田村バイオマス発電の HEPA フィルタと事業の採算性

2021年4月18日 筒井哲郎

図1. 装置の外形図

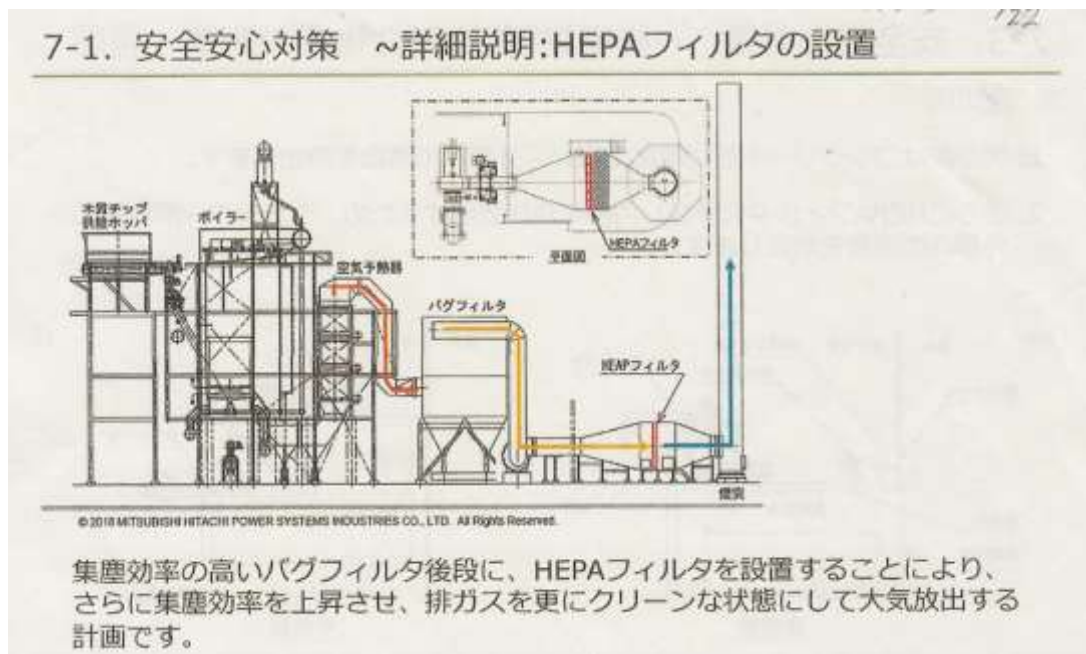
ここで、バグフィルタと HEPA フィルタの外形寸法を比較する。原理上、バグフィルタと HEPA フィルタの外形寸法を比較した場合、HEPA フィルタの方が圧倒的に大きくなければ、同一風量を通過させることができない。図1の外形図と、図3および図4の写真を見ると、HEPA フィルタの外形寸法があまりに小さい。

図 1 を見れば明らかなように、排気ブロワの下流側に HEPA フィルタが接続されている。これは、集じん装置をプラス圧にならないように、ブロワの吸い込み側(上流側)に接続するという原則に反している。フィルタ内の粉じんを含んだ空気の圧力が大気圧より高いと、ダクトやケーシングに隙間があった場合に内部の粉じんを含んだ空気が外部へ漏れる危険があるからである。これは、どんな集じん設備においても共通の原則で、業界の常識になっている。ことにこのプラントにおいては、排ガス内の粉じんが放射能を含んでいるので、労働者を守り、周辺住民を守るために HEPA フィルタとブロワの接続の前後関係を逆にしなければならない。

このような業界の常識に反する設計は、このプラントの品質管理が通常の産業界の常識に達していないことを示すものである。

図2. 田村バイオマスエネルギーのHEPA フィルタダクトの外観図

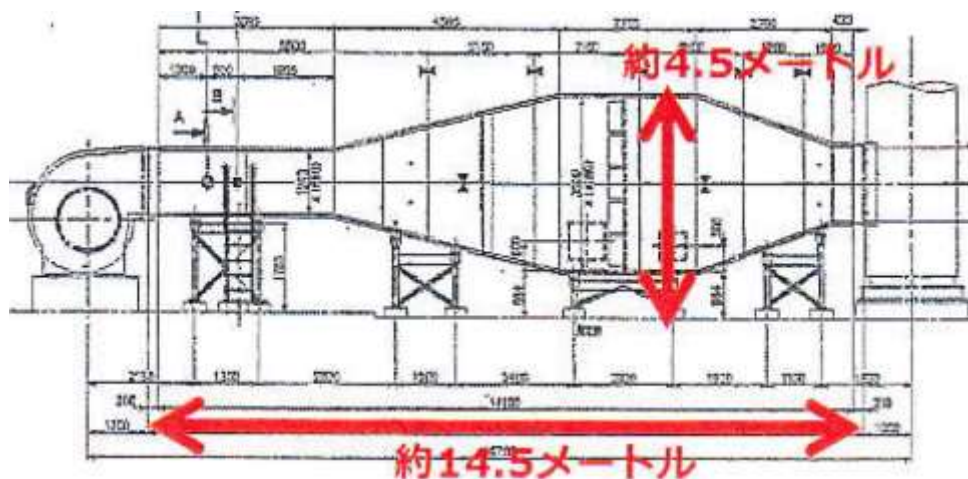
HEPA フィルタと接続ダクトの寸法は、田村バイオマスの公開資料によると、図2の通りである。ダクト中央部に、5段の HEPA フィルタユニットのバンク側面が描かれている。このバンク左側の床面が平面になっている部分が、

フィルタ上流側のメンテナンススペースである。バンク右側の床平面部が下流側メンテナンススペースである。それぞれの大きさは概略、幅 0.9m×奥行 4m(上流側)、幅 1.3m×奥行 4m(下流側)程度である。

そのような装置上の必要があるので、HEPA フィルタのケーシングは、内部に作業員が入って、プレフィルタや
HEPA フィルタのエレメントを交換するスペースが十分に設けられていなければならない。特に、放射性的の粉じん
が付着したエレメントを取り扱うので、それらの粉じんが人体に付着しないように緩やかな距離をとって交換作業
ができ、さらに隙間の調整確認を行える空間を設けておかなければならない。けれども、現在のケーシングは、内
部で作業員が自由に交換業務を行うスペースがあるとは考えられない。
